N/Réf. : BXL22885_715_PUN
Gest. : A. Heylen
V/Réf. : 2043-0586/20/2022-448PR
Corr DPC: C. Jacques
NOVA : 04/PFU/1900226
Corr DU: G. Vandebroeck
J. Doignies

BRUXELLES. Rue au Beurre, 46
(= protégé pour totalité appartenant à un ensemble classé / zone tampon UNESCO)
DEMANDE DE PERMIS UNIQUE: Régulariser les travaux exécutés dans le commerce et les logements aux étages, réduire le nombre de logements en combinant les 2 unités présentes au 2^e étage et réaliser des travaux de restauration et de rénovation intérieurs et extérieurs

Avis conforme de la CRMS

Plans joints à la demande et annotés par la CRMS

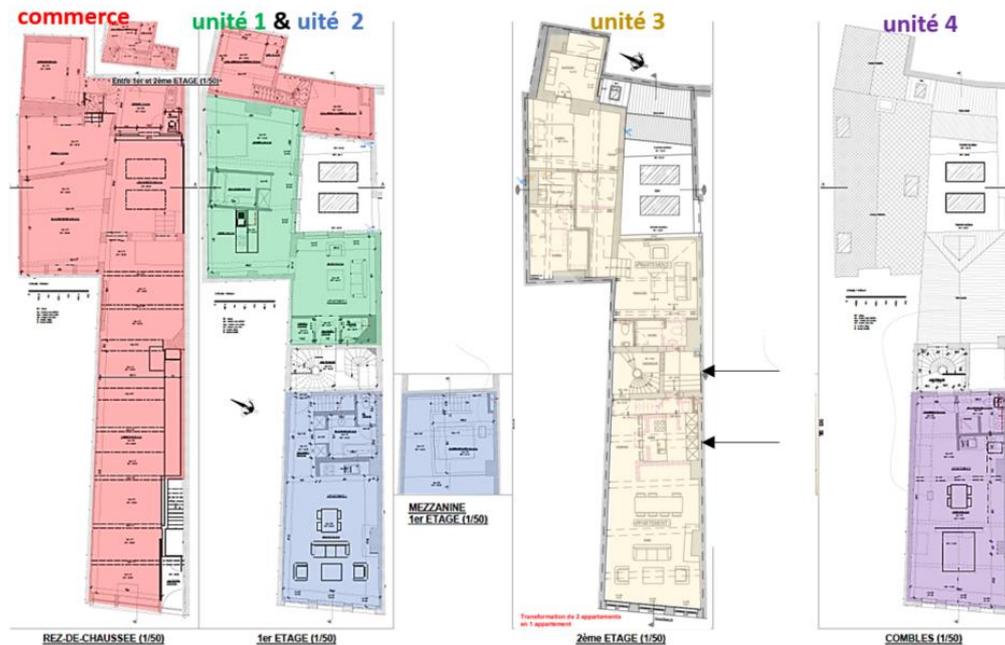
Au vu de l'état existant du bien, elle ne s'oppose pas à la régularisation des travaux intérieurs qui avaient été effectués vers 2007, bien qu'elle regrette la manière peu heureuse dont a été recouverte la seconde cour intérieure.

Elle approuve la répartition des fonctions ainsi que le nombre de logements et leur organisation en plan actuellement proposés. S'il était indispensable d'améliorer l'éclairage naturel des chambres dans la seconde maison arrière pour les conformer aux normes, on pourrait agrandir les fenêtres de toitures pour autant que les ouvertures soient correctement positionnées entre les pannes.
